AUTORIDAD NACIONAL DE LICENCIAS AMBIENTALES
- ANLA -
AUTO N° 11642
(27 de diciembre de 2022)

“Por el cual se efectúa seguimiento y control ambiental”

Evaluación del Modelo Hidrogeológico Conceptual y Numérico

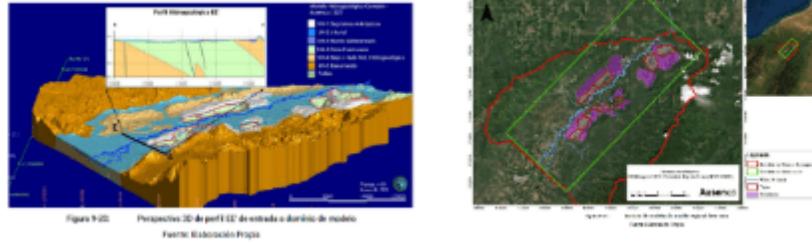
La sociedad presenta en la figura 8-1 del informe el dominio conceptual del proyecto, el cual, es el área delimitada asociada al Proyecto que puede aportar información relevante al estudio de cualquiera de los principales componentes (geología, hidrología, hidroquímica e hidrogeología). La sociedad indica que este dominio está limitado por las cuencas hidrológicas que pueden aportar al proyecto. Por esta razón, sus límites están asociados principalmente a las divisorias de aguas superficiales, incluido, en este caso, la Cuenca Media de Río Ranchería.

Como se presenta en las figuras a continuación, este dominio es utilizado en la caracterización hidrogeológica, sin embargo, para esta Autoridad no queda claro cómo fue delimitada la zona sur del dominio, que limite natural y/o estructural cierra el dominio.

Por lo anterior, se requiere que la Sociedad justifique bajo qué consideraciones hidrogeológicas fue delimitado el costado sur del dominio, dado que este no obedece a límites estructurales e hidrográficos. De ser necesario se debe modificar esta área dado que es el insumo del modelo numérico, el cual, debe tener unas condiciones de frontera bien definidas para la representatividad de los resultados.

Perfiles Interpretados

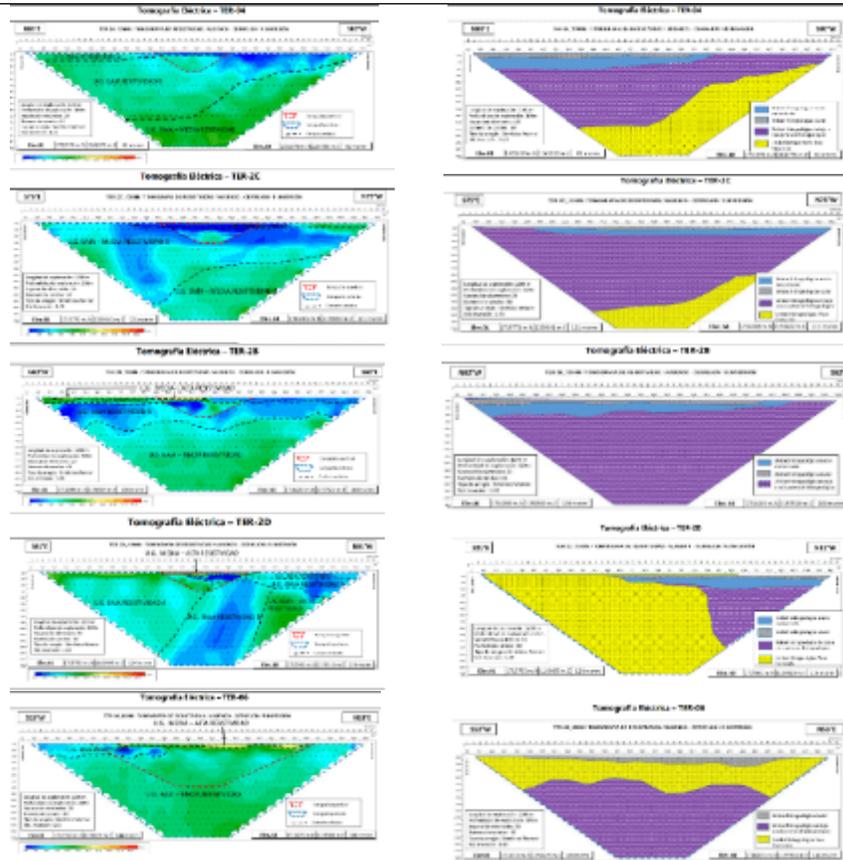
Esta Autoridad consultó el Anexo A donde se presentan los 13 perfiles e identificó que 6 de ellos presentan resistividades menores a 40 Ohm-m en todo el perfil hasta los 300 m de profundidad, lo cual podría indicar presencia de unidades acuíferas, pero esto no se ve reflejado en la interpretación que presenta la sociedad. Por ejemplo, en las líneas TER 2D y TER 2C, se evidencia una zona de baja resistividad, la cual, no es representada en el corte interpretado por la sociedad, llama la atención que se pueda estar presentando una surgencia en esta zona que pudiera comunicar niveles profundos con someros. Las líneas referenciadas se presentan a continuación:

Por lo anterior, se requiere una reinterpretación de los resultados geoelectricos obtenidos, determinando una geometría más detallada de las unidades caracterizadas a través de las Tomografías Eléctricas, A su vez se debe realizar un análisis detallado de los perfiles geoelectricos evidenciados en las líneas TER 2D y TER 2C.

Diagrama de Piper 2021

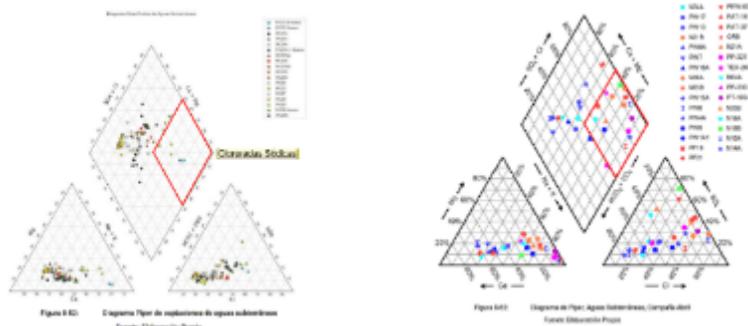
En los diagramas de Piper de los datos históricos Vs los datos hidroquímicos de 2021, se evidencia que la facie hidrogeoquímica de los pozos que captan el agua subterránea de los depósitos ha cambiado de bicarbonatada cálcica (facie representativas de agua de bajos tiempos de residencia y recarga directa) a clorurada sódica (facie representativas de agua de mayores tiempos residencia), situación que se hace más evidente en la zona noreste del proyecto, situación que podría ser generada por la mezcla de agua de diferentes orígenes, como se indicó en el concepto técnico de seguimiento 06889 del 11 de noviembre de 2020, acogido mediante Resolución 948 del 2 de junio de 2021.

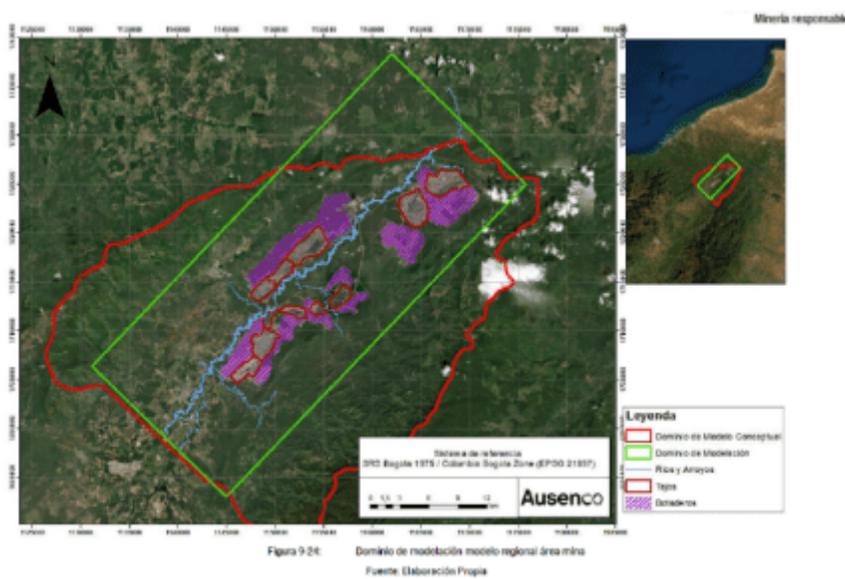
Respecto al Dominio del modelo numérico presentado en la figura 9-24 del informe, es necesario que la Sociedad aclare por qué el área y los límites del modelo numérico son diferentes al modelo conceptual, considerando que al norte del área se encuentra el límite natural que es la falla la Oca, que según la sociedad no hace parte del límite activo del modelo, sumado a que en las partes laterales del modelo conceptual se tienen los límites de la cuenca del río ranchería, por lo cual, es necesario se aclare y de ser necesario ajuste el área de modelación, considerando los límites naturales intrínsecos al área donde se ubica el proyecto.
